## **DODATEK Č. 2** **KE SMLouvĚ O DíLO Č. 419/22, ZE DNE 26. 10. 2022**

- 1.** Smluvní strany se dohodly na níže uvedených změnách Smlouvy o dílo č. 419/22 uzavřené dne 26. 10. 2022 na veřejnou zakázku s názvem „**Rekonstrukce a změna využití stavby Komunitní centrum – sýpka Čakovice**“ (dále jen „Smlouva o dílo“). Dodatek č. 2 je uzavírán za účelem změny předmětu plnění a s tím související změny ceny za dílo a termínu plnění.

Objednatel: Městská část Praha - Čakovice	IČ 002 31 291
Zhotovitel: VISTORIA CZ a.s.	IČ 251 10 977
<b>ZMĚNOVÝ LIST č. 5</b>	<b>SMLOUVA O DÍLO č. objednatele 419/22 ZE DNE 26.10.2022</b>

PROJEKT:	„Rekonstrukce a změna využití stavby Komunitní centrum – sýpka Čakovice“
LOKALIZACE ZMĚNY:	Střecha
DATUM:	04/2023
ZATŘÍDĚNÍ CHARAKTERU ZMĚNY	ZZVZ §222/6

## Zápis kausální laboratorie.

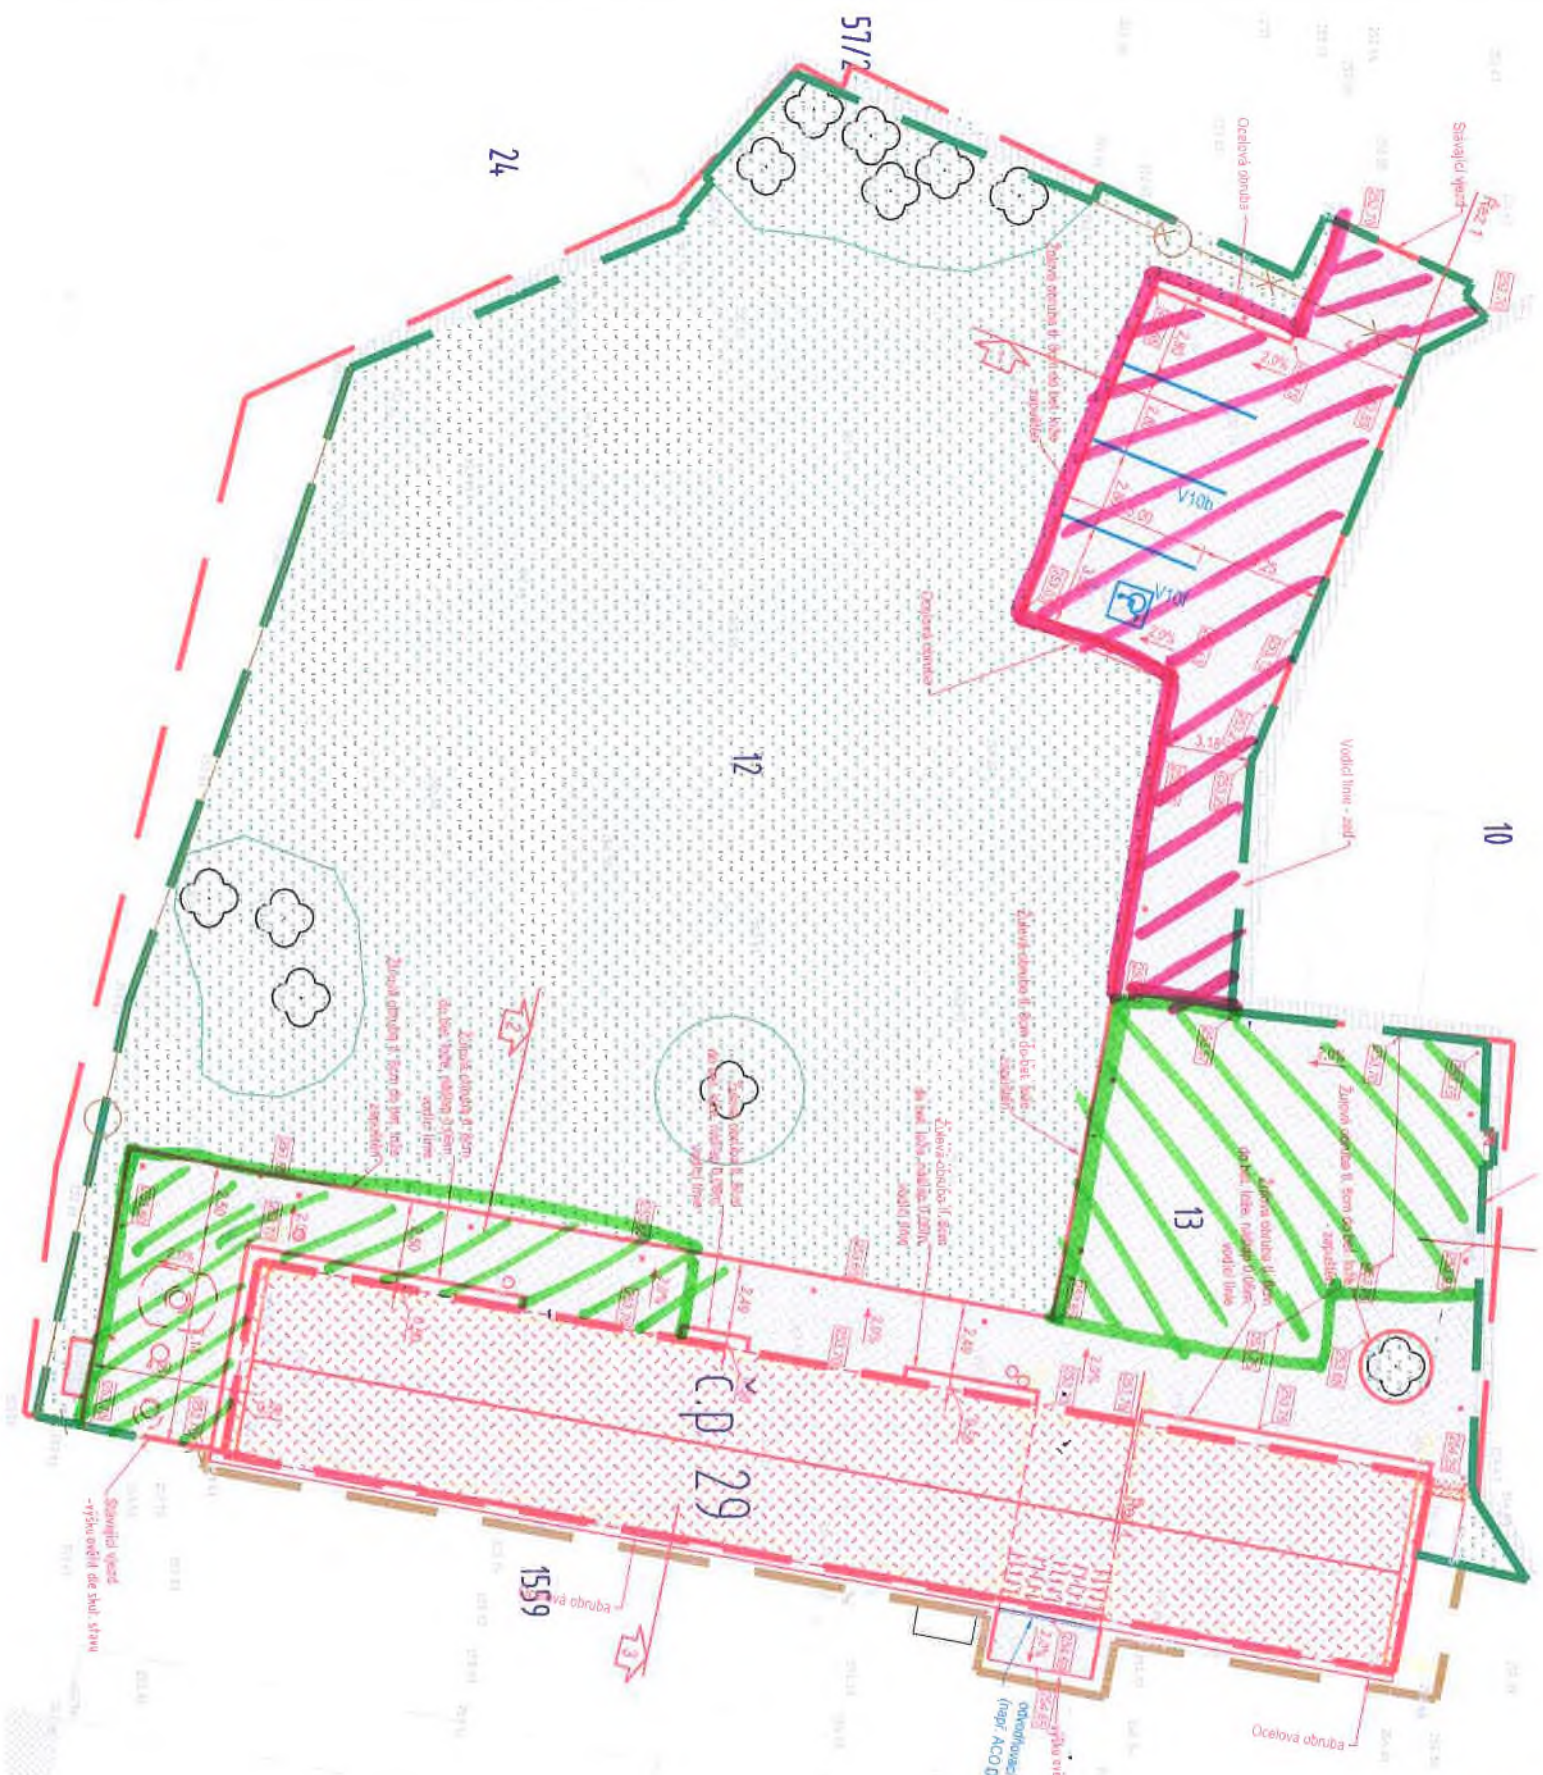
1) Sloupek č. 1 s prostou chodučkou a pojedinyš ploch. Naměřená únosnost  $E_2 = 29 \text{ MPa}$  NEVYHODNĚ předávan PD -  $E_2 > 45 \text{ MPa}$ .

2) Sloupek č. 2 s prostou katežovité. ~~Na~~ Zde musela být sloupek v průběhu 1. katežovacího stupně s důvodu extrémní neúnosnosti ukončena. Odhad  $E_2 < 5 \text{ MPa}$  - NEVYHODNĚ.

1) s prostou chodučkou a pojedinyš ploch je nutné odětit navěšky s mocností 0,25 m a nakradit je ve stejné osově SS 0/63. Maki patřlín a rovná osovou je nutné odětit geotextilií s gramáží  $300 \text{ g/m}^2$ .

2) s prostou katežovité je nutné odětit 0,60 m kloujících písčivých jílu a nakradit je ve 2 osovách opět SS 0/63 + opět slatit mezi patřlín a rovná osovou geotextilií.

Po provedených pracích musí být opětovně oděteny měřeni únosnosti první pláni s katežací.
